**Objet : FOREST. Rue du Curé, 2. Maison communale. Aménagement d'un accès PMR. Avis conforme de la CRMS.**  
*(Dossier traité par S. Duquesne à la D.M. S. / Fr. Remy à la D.U.)*

En réponse à votre courrier du 19/01/2016, réceptionné le 19/01/2016, et après avoir reçu un complément d'information en date du 30/03/2016, demandé en séance du 17/02/2016, nous vous communiquons **l'avis défavorable** émis par notre Assemblée en sa séance du 30/03/2016.

Situation projetée  
(extrait plan PP02 demande de PU)

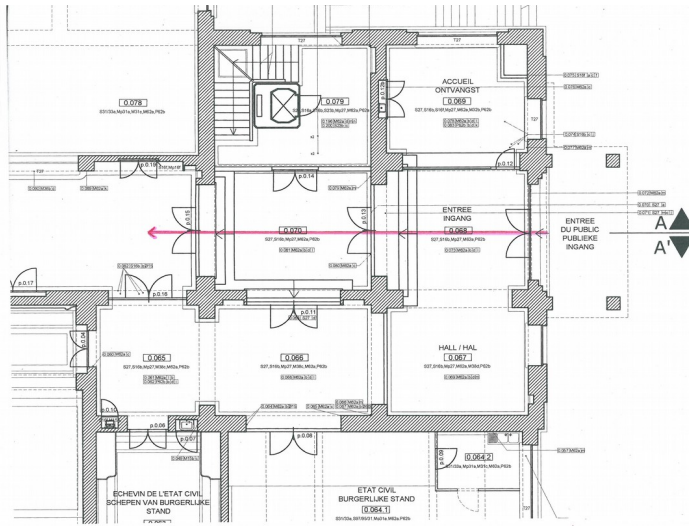
Hormis ce dernier élévateur, le projet développé dans la présente demande de permis unique est quasi-identique à la proposition formulée lors la demande de permis unique précédente et qui avait été refusée par la CRMS en 2010 (avis conforme du 03/02/2010).

***En raison de l'impact considérable qu'elle induit sur le bâtiment protégé (en contradiction avec l'art. 232, 1° du CoBAT) et pour les mêmes arguments que ceux développés dans son avis conforme du 12/02/2010, la Commission réitère son avis défavorable sur la présente demande de permis unique (mis à part certaines interventions moins lourdes telles que l'aménagement d'un plan incliné et d'un socle à l'extérieur de l'entrée ainsi que le placement d'un élévateur dans le bureau des guichets).***

La Commission motive son avis défavorable sur le projet tout d'abord par son impact négatif sur la lisibilité ainsi que la qualité architecturale et spatiale de l'entrée du public : en intervenant sur le niveau et la configuration du 2<sup>e</sup> palier, le projet modifierait de manière très conséquente la séquence de cette entrée. Or, cette séquence est précisément marquée par la succession de trois vastes paliers, séparés entre eux par des groupes de 3 ou 4 marches, qui créent un rythme régulier et une scénographie mettant en évidence la géométrie des espaces. L'alternance des paliers/marches (soulignée par l'utilisation de teintes et matériaux différents) qualifie l'axe visuel structurant qui traverse le bâtiment depuis l'entrée publique jusqu'à l'escalier d'honneur situé du côté opposé du bâtiment. Cette séquence, caractérisant un des axes principaux et très fréquentés de l'hôtel communal, fait intégralement partie de sa monumentalité et doit être préservée dans sa configuration originelle.

La solution préconisée par la présente demande impliquerait, de surcroît, la démolition/reconstruction complète de la cage d'escalier et de la cage d'ascenseur existant à droite de l'entrée du public, sans que cette intervention permette de résoudre la question de la conservation de l'enfilade des paliers. Il s'agit, ici encore, d'une intervention très lourde qui ferait disparaître de manière irréversible un élément significatif du bâtiment classé et qui, ajoutée à la modification du 2<sup>e</sup> palier, conduirait la transformation radicale de cette partie importante de l'immeuble classé.

***Cependant, l'avis défavorable de la CRMS sur la demande de permis actuelle ne signifie évidemment pas que l'hôtel communal ne peut pas être accessible aux PMR. L'accessibilité de l'immeuble aux PMR constitue de toute évidence une exigence justifiée à laquelle il faut prioritairement répondre. L'aménagement d'un tel accès est du reste parfaitement et aisément réalisable sans altérer l'enfilade des paliers de l'entrée publique et sans démolir la cage d'escalier existante.***

Solution alternative de la CRMS

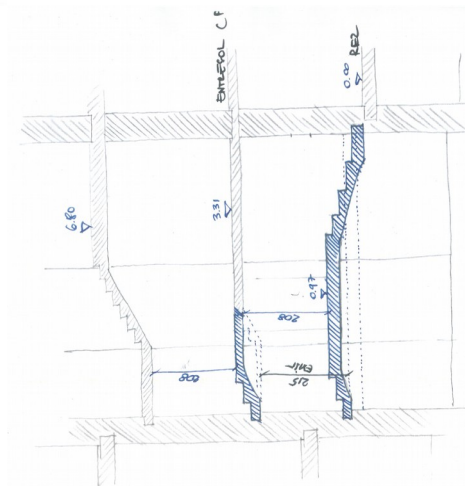
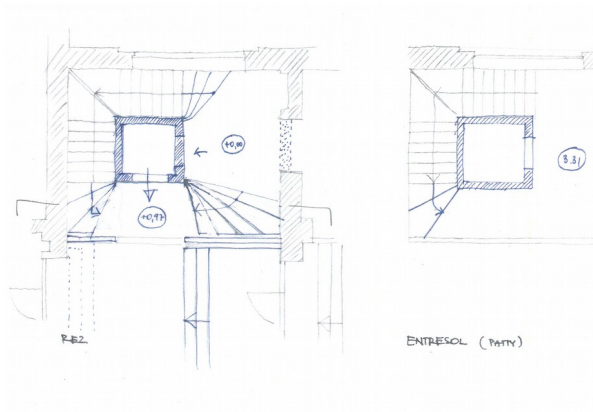
**Cette solution alternative, permettant à la fois la création d'un accès PMR satisfaisant (ils demeurent en liaison visuelle constante avec le circuit public habituel) et la préservation de la configuration existante de l'entrée, impliquerait les interventions suivantes:**

- l'aménagement d'un plan incliné et d'un socle permettant l'accès PMR de l'extérieur vers l'intérieur de l'hôtel communal au droit de l'entrée de la rue du Curé (*intervention nécessaire dans tous les scénarios*);

- la conservation de la cage d'escalier existante en intégrant dans le vide existant un nouvel ascenseur répondant aux normes d'utilisation par les PMR ainsi que l'adaptation du départ de cet escalier par l'intégration de quelques marches supplémentaires pour le relier au niveau de l'entrée ;

- l'abaissement du niveau du sol du palier du rez-de-chaussée de la cage d'escalier ainsi que d'une partie du sol des caves (*nécessaire dans tous les scénarios*);

- le placement d'un 1<sup>er</sup> élévateur entre les espaces situés à gauche de l'entrée (entre « accueil » et « salle d'attente ») ;
- l'adaptation de la menuiserie existante entre ces deux espaces ainsi que la réalisation d'un décaissé dans le sous-sol pour intégrer l'élévateur ;

- l'installation d'un 2<sup>e</sup> élévateur dans le bureau des guichets situé du côté du grand dégagement (« 3<sup>e</sup> palier ») (*intervention identique à celle prévue par la demande de permis*).

En ce qui concerne la « multiplication des parcours », il convient de préciser que, dans la solution alternative de la CRMS, les 2 parcours menant aux guichets - le parcours suivi par les PMR et celui suivi par les autres visiteurs- se développent de manière parallèle sans que les uns et les autres se quittent du regard. Cela présente l'avantage de remédier à l'impression, pour les PMR, d'être séparé des autres visiteurs (alors que cette continuité visuelle n'est pas assurée dans le projet de la demande de permis). Dans la solution alternative, le parcours PMR nécessite, par ailleurs, peu de signalétique ou de mesures de surveillance supplémentaires étant donné qu'il est connecté à l'accueil.

En ce qui concerne la perte de surface évoquée par la Commune, elle est faible car limitée à l'emprise de l'élévateur et au passage vers cet élévateur dans l'espace d'accueil ainsi qu'à son emprise dans l'économat situé au sous-sol (emprise de l'ordre de 3 m<sup>2</sup>)

Commune solution A : esquisses fournies dans demande de complément d'information

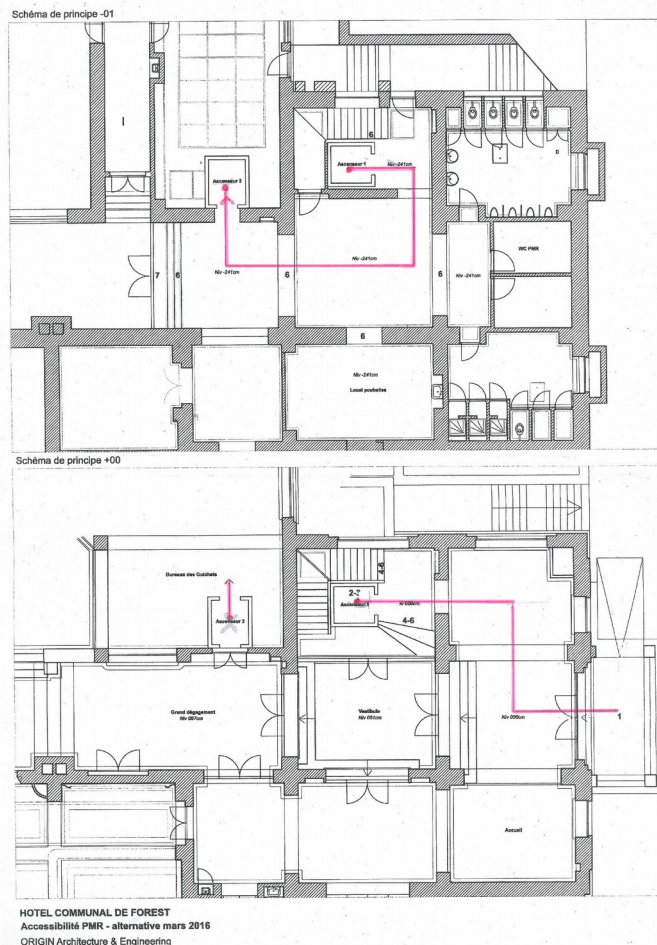
Dans ce scénario, le parcours suivi par les PMR correspond plus au moins à celui prévu dans la demande de permis. Il consisterait à intégrer, dans la cage d'escalier existante, un nouvel ascenseur plus large que le vide existant, permettant aux PMR de tourner à l'intérieur de la cabine (pour entrer et sortir dans 2 directions différentes). Dans cette proposition,

- l'agrandissement de la trémie d'ascenseur nécessite la démolition partielle de l'escalier et des paliers en granito, dont la largeur serait réduite d'environ 30cm. Etant donné que ce scénario n'a pas été dessiné en détail, il est difficile de vérifier la faisabilité d'une démolition partielle des marches. Il est plutôt probable que la totalité des marches sera remplacée pour permettre une ligne de foulée acceptable sur le plan ergonomique.

- le niveau des paliers entre le rez-de-chaussée et le sous-sol ainsi qu'entre le rez-de-chaussée et l'entresol serait également modifié, diminuant par endroit la hauteur sous plafond à moins de 2m dans la principale circulation publique ;

- des marches seraient ajoutées au niveau du rez-de-chaussée ;
- depuis l'entrée, l'ascenseur desservirait le 2<sup>e</sup> palier qui devrait être partiellement surhaussé pour mettre la sortie de l'ascenseur au même niveau que celui du grand dégagement longeant les guichets (« 3<sup>e</sup> palier ») ;

- à partir de là, les PMR suivraient le même parcours que dans le projet initial (salle d'attente et élévateur vers bureaux des guichets).
- La menuiserie vitrée entre la cage d'ascenseur et le 2<sup>ème</sup> palier doit être profondément modifiée.

En résumé, la solution A nécessiterait toujours de modifier une bonne partie du 2<sup>e</sup> palier de l'enfilade de l'entrée ainsi que la menuiserie existante entre ce palier et la cage d'escalier. En outre, l'intégration d'un ascenseur permettant la rotation des PMR nécessiterait d'entamer davantage l'escalier existant (cage d'ascenseur bidirectionnelle) démolition du limon, de son raccord avec les marches d'escalier et probablement d'une partie des marches. L'escalier perdrait ainsi ses proportions équilibrées et son confort d'utilisation (diminution de sa largeur de +/- 30 cm). La modification des niveaux des paliers de la cage d'escalier diminuerait (jusqu'à moins de 2m) la hauteur sous plafond au droit de la sortie de l'ascenseur vers le grand dégagement et à l'arrivée sur le palier devant la conciergerie. Selon le croquis fourni dans le complément d'information, cette

hauteur serait de 2,08m mais selon les calculs de la CRMS, elle se limiterait, par endroit, à seulement 1m94, ce qui n'est pas admissible dans un bâtiment public.
